2017년도 문화재위원회

**제13차 건축문화재분과위원회 회의록**

- ▣ 회의일시 : 2017. 11. 16(목), 14:00 ~ 18:00
- ▣ 장 소 : 국립고궁박물관 회의실
- ▣ 출석위원 : 김지민, 이정수, 이찬희, 이호열, 임영애,  
전봉희, 주상희, 천득염 (이상 8명)
- ▣ 심의내용 및 의결사항 : 이하 자료와 같음

09. 보물 제600호 “광주 약사암 석조여래좌상” 주변 건축행위 등에 관한 허용기준

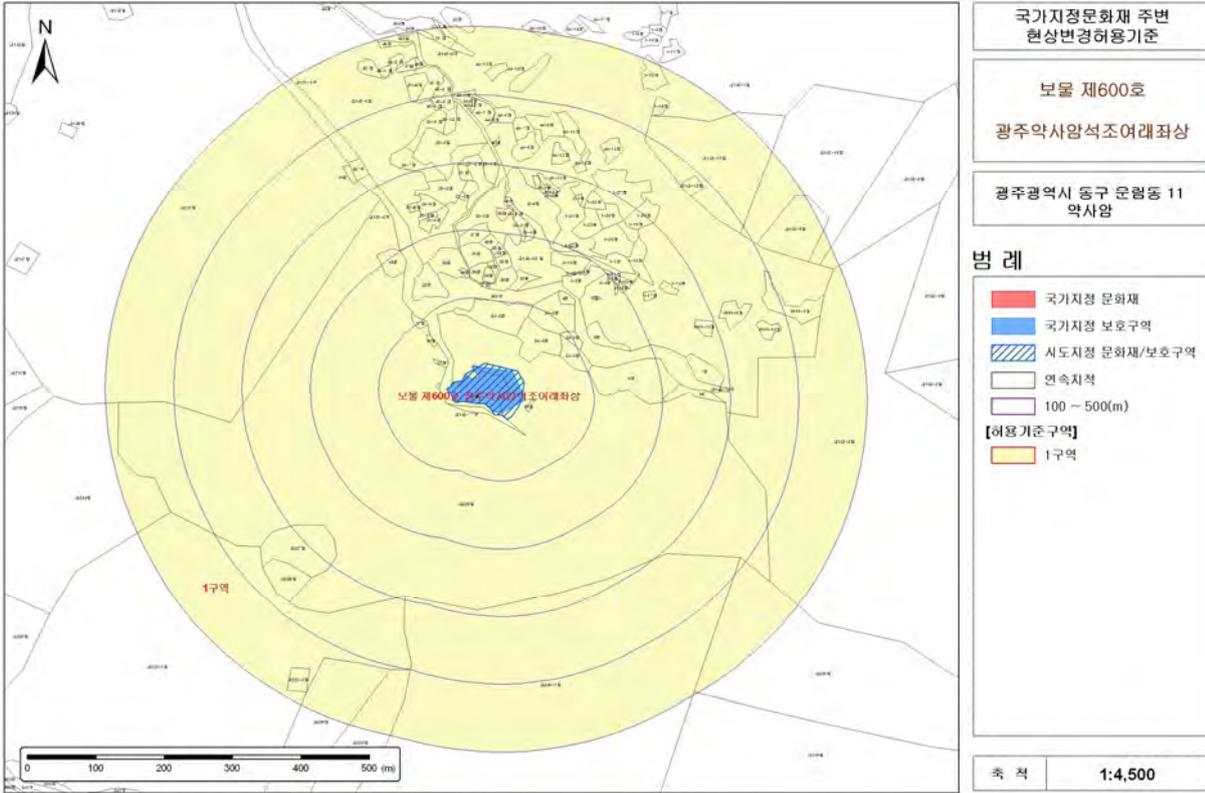
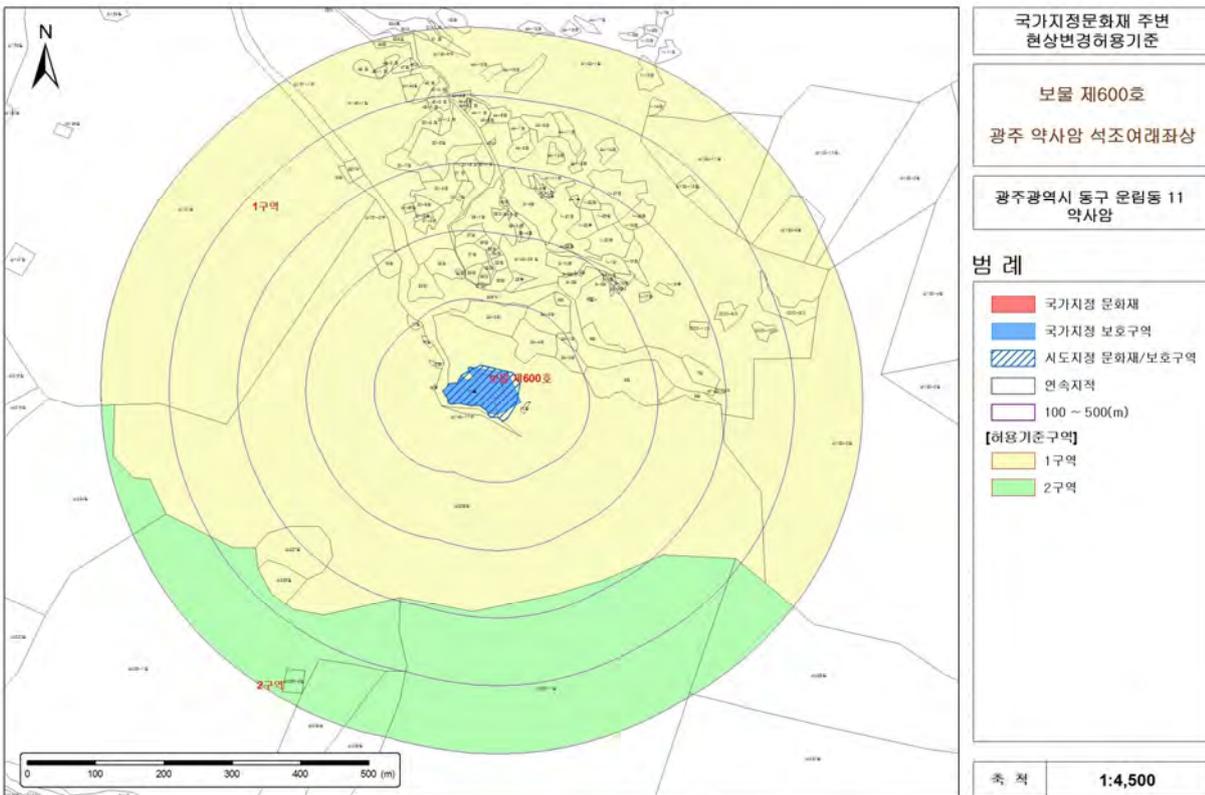
- 문화재의 남쪽에 능선으로 이격된 지역을 완화하여도 문화재에 미치는 영향은 미미할 것으로 판단됨

10. 보물 제681호 “영주 흑석사 석조여래좌상” 주변 건축행위 등에 관한 허용기준

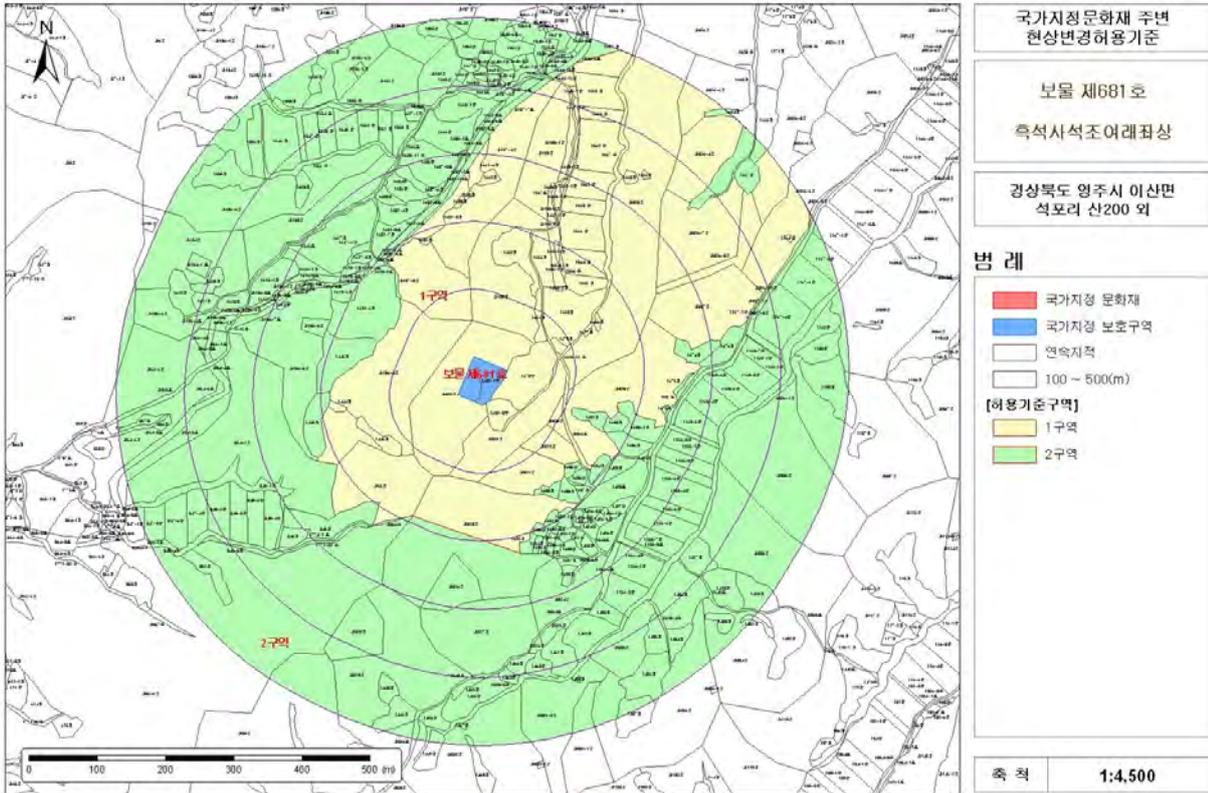
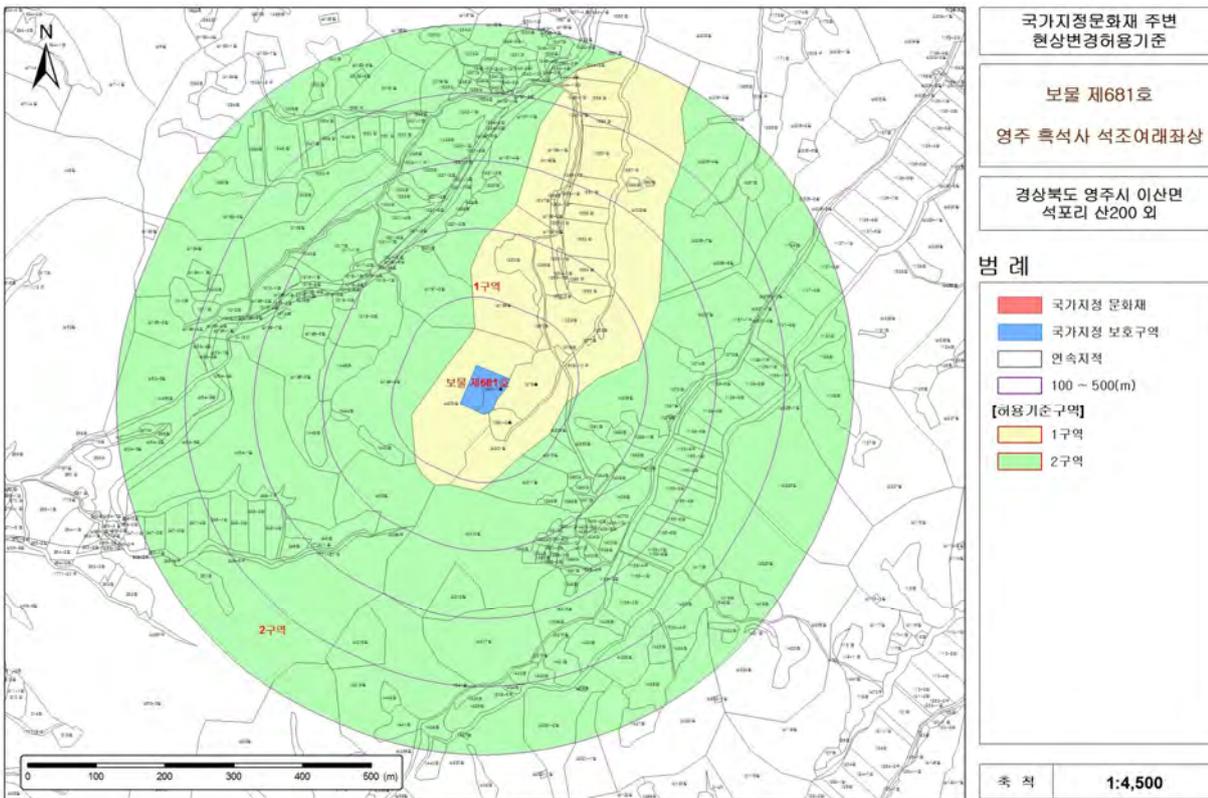
- 흑석사 석조여래좌상 주변은 산에 둘러싸여 있어 보존이 잘 되어있는 상황으로 산 능선너머 보이지 않는 지역은 2구역으로 완화하여도 좋을 것으로 판단됨

11. 보물 제790호 “영천 은해사 백흥암 극락전” 주변 건축행위 등에 관한 허용기준

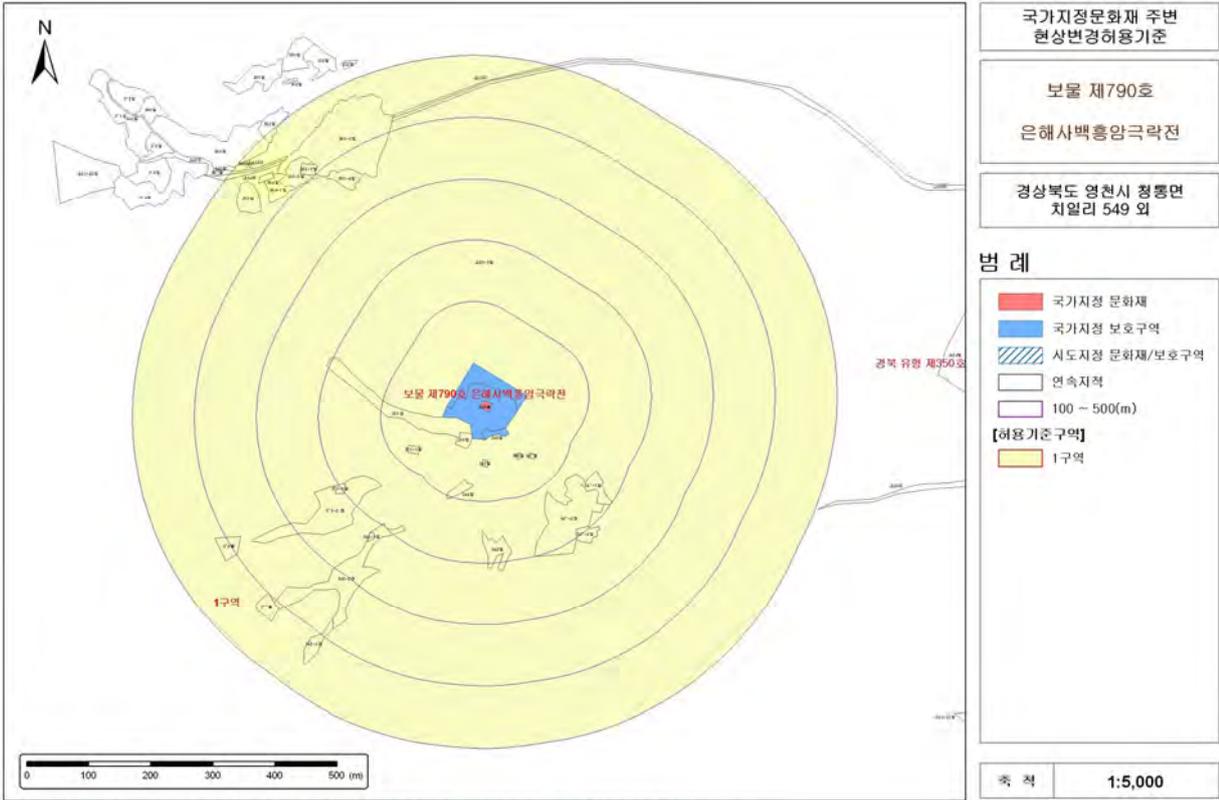
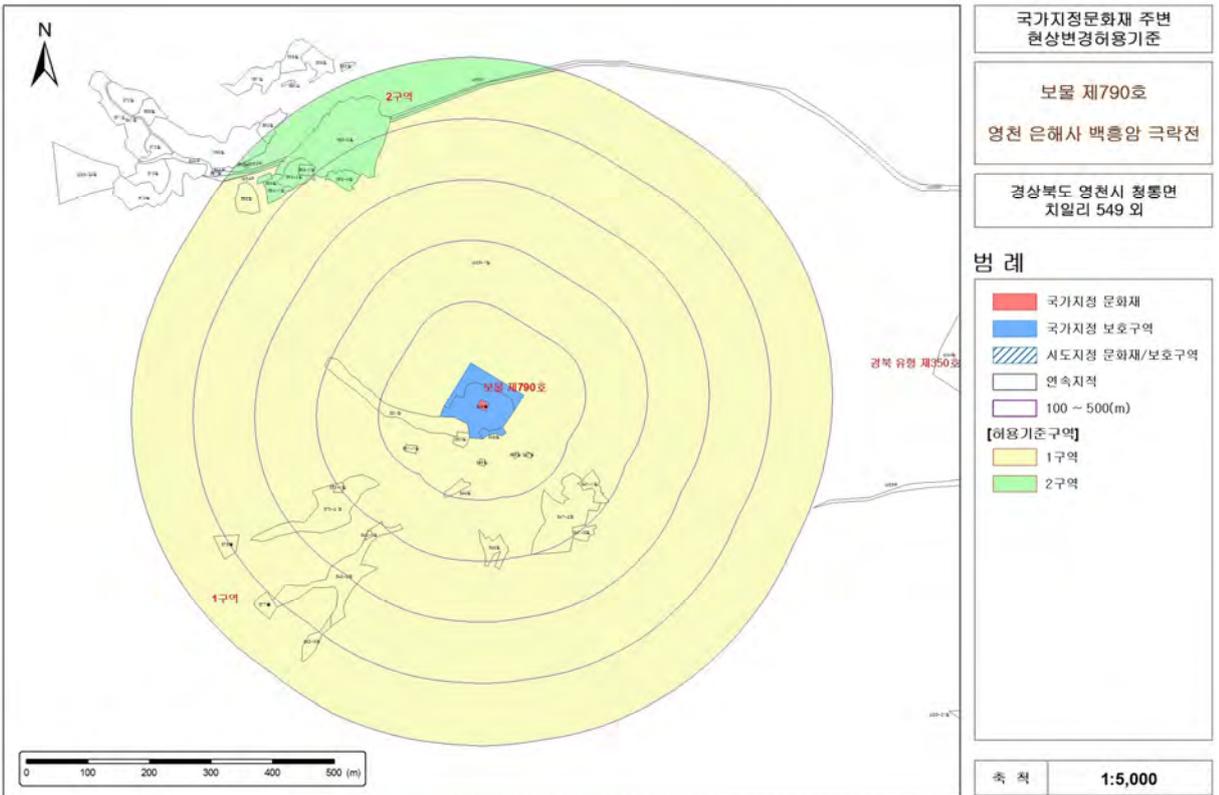
- 문화재로부터 약 400m 이격되어 있고 능선으로 가로막혀 있으므로 도시계획에 따라 처리하는 지역으로 조정하여도 무방함

12. 보물 제995호 “봉화 축서사 석조비로자나불좌상 및 목조광배” 주변 건축행위 등에 관한 허용기준

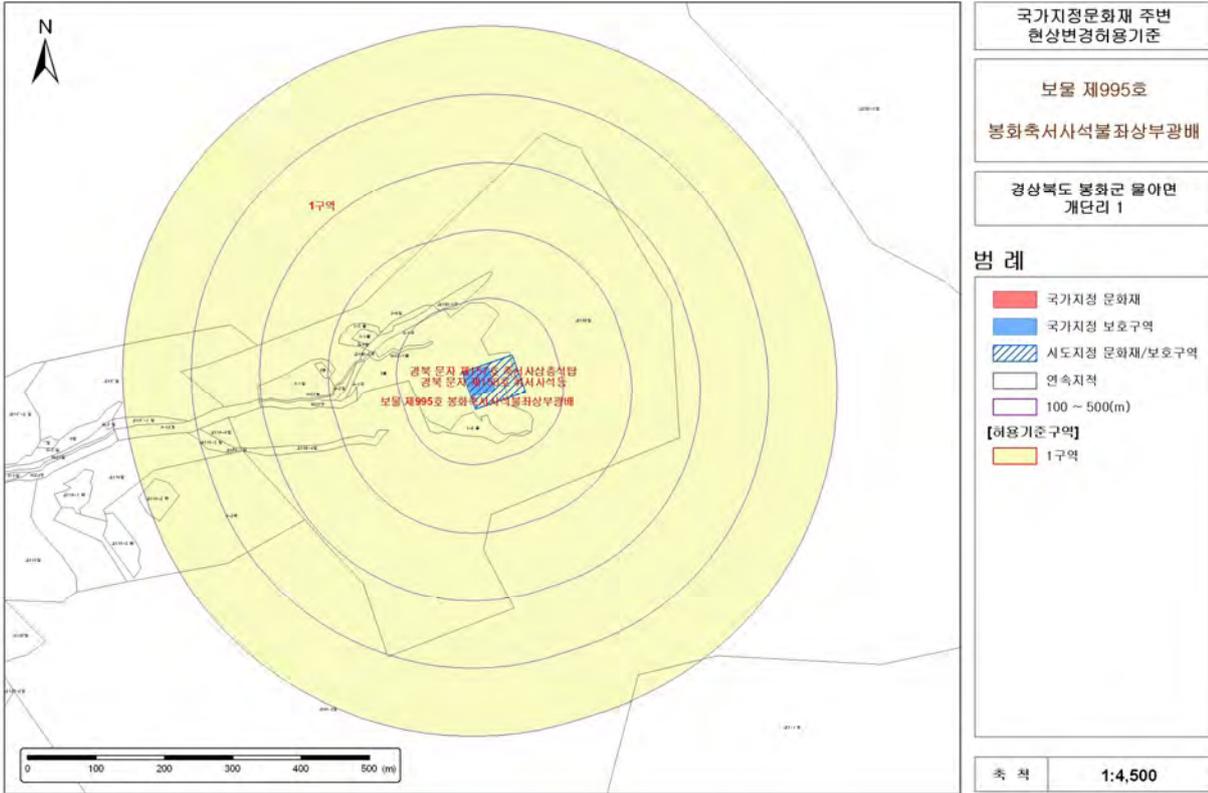
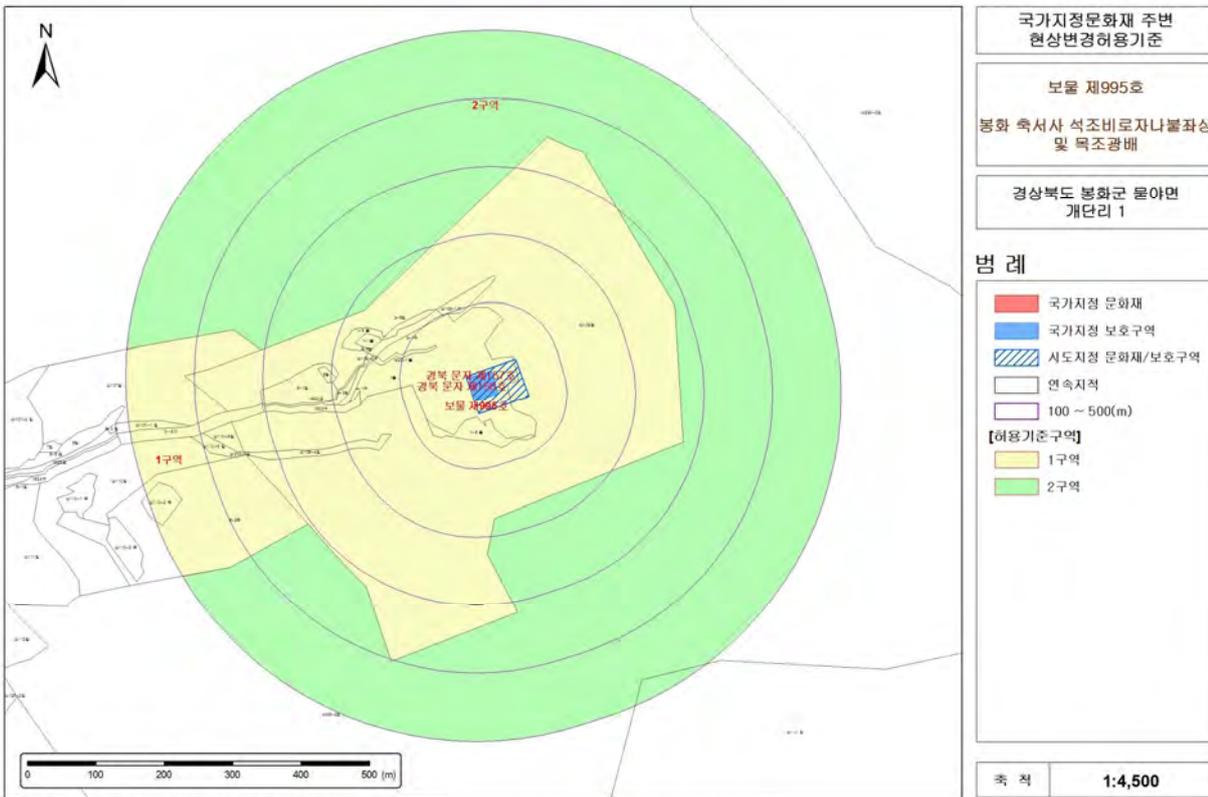
- 축서사는 임야로 둘러싸인 지형으로 능선너머 보이지 않는 지역은 도시계획에 따라 처리하여도 좋을 것으로 판단됨

13. 보물 제1121호 “성주 금봉리 석조비로자나불좌상” 주변 건축행위 등에 관한  
허용기준

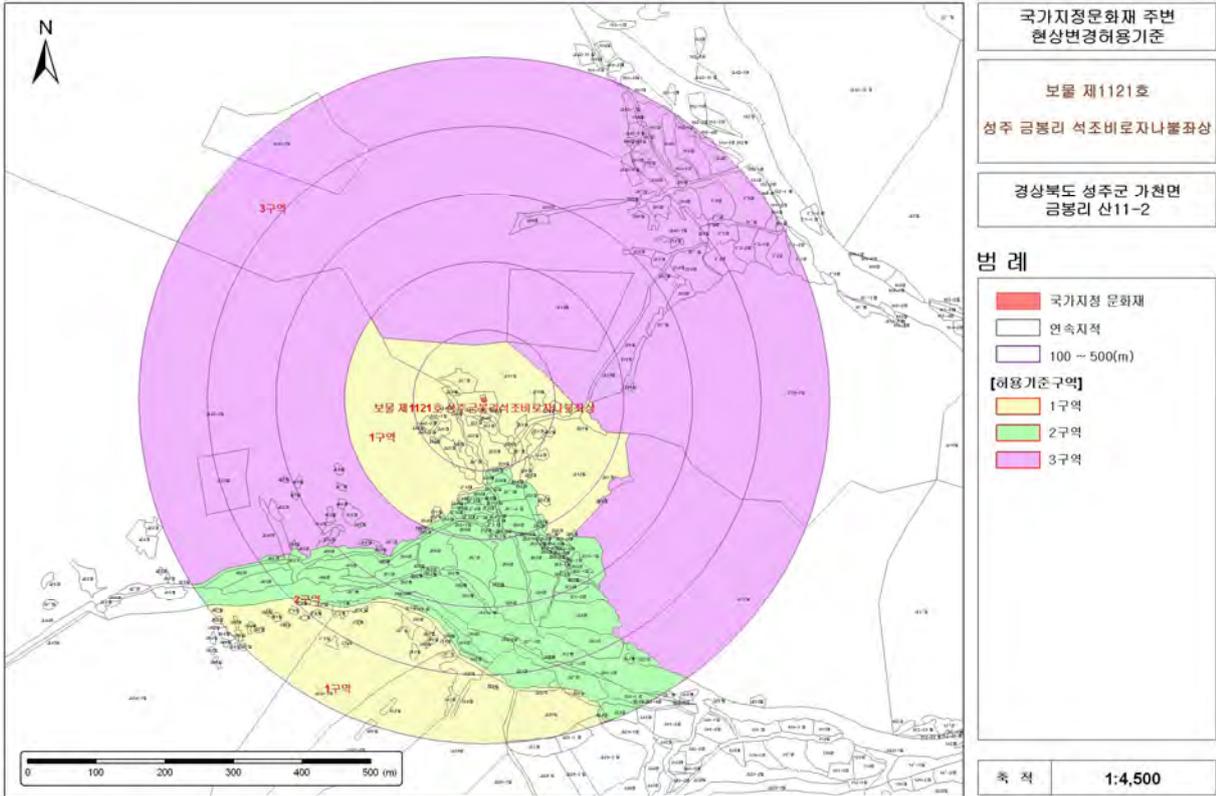
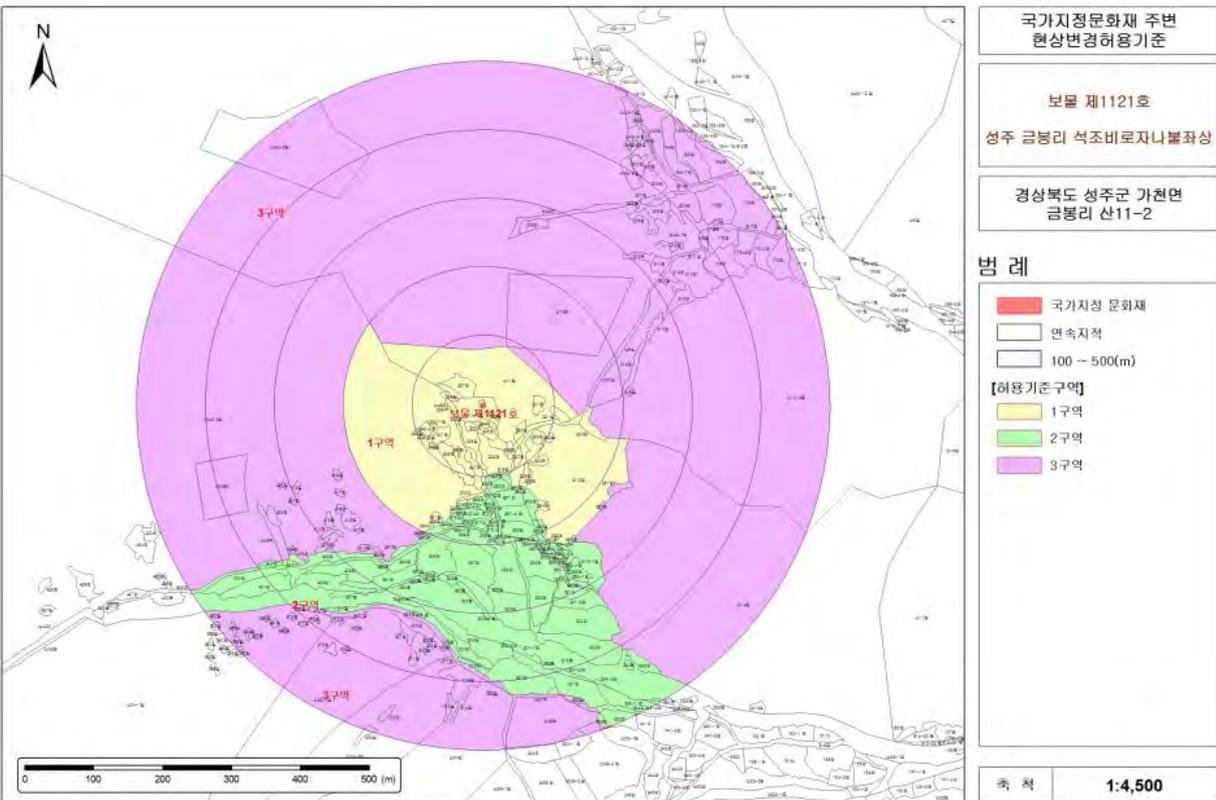
- 금봉리석불좌상 전면의 임야지는 보존산지이고 멀리 있는 점을 고려하여 3구역으로 완화하되, 2구역과 접한 일부 준보전산지는 2구역으로 완화함이 좋겠음

#### 14. 보물 제1738호 “서울 살곶이 다리” 주변 건축행위 등에 관한 허용기준

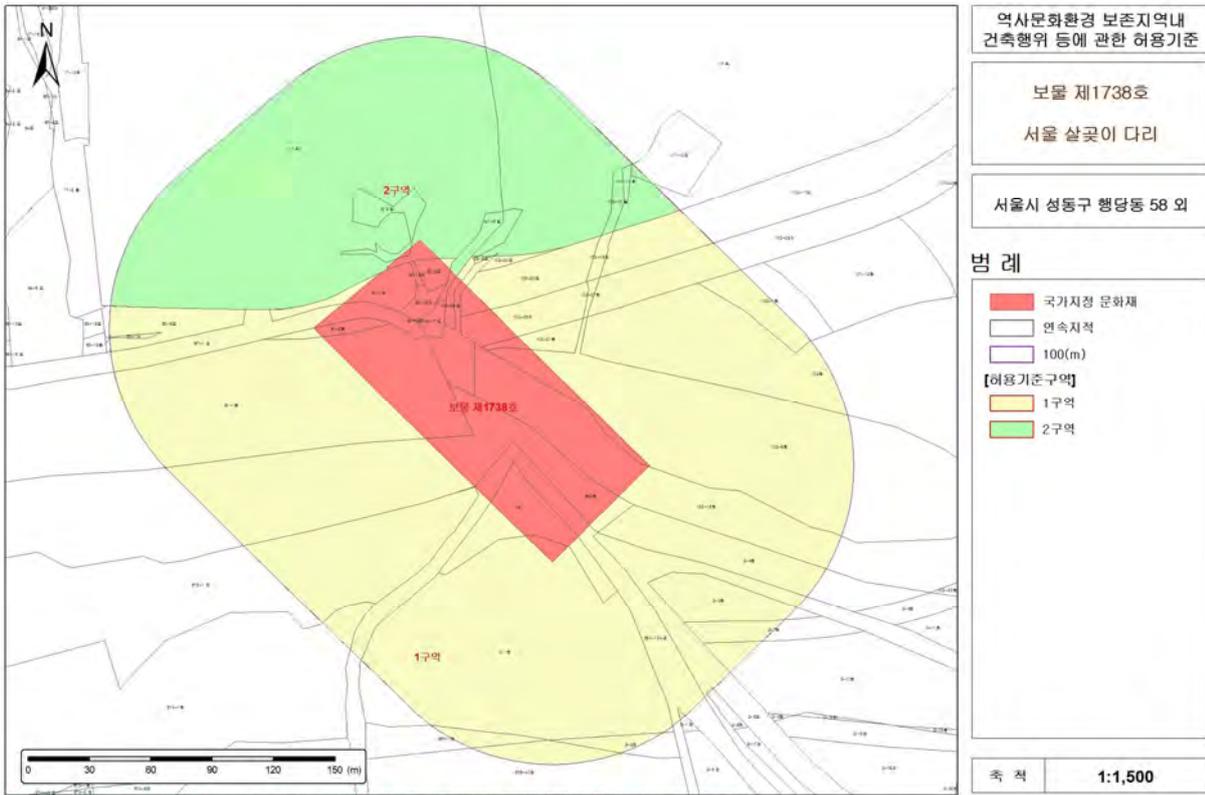
- 현행 허용기준상 원지형보존지역으로 설정된 1구역을 개별심의지역으로 변경
- 현행 2구역 허용기준은 국제법 등 관련법령에 따라 처리하는 지역으로 조정
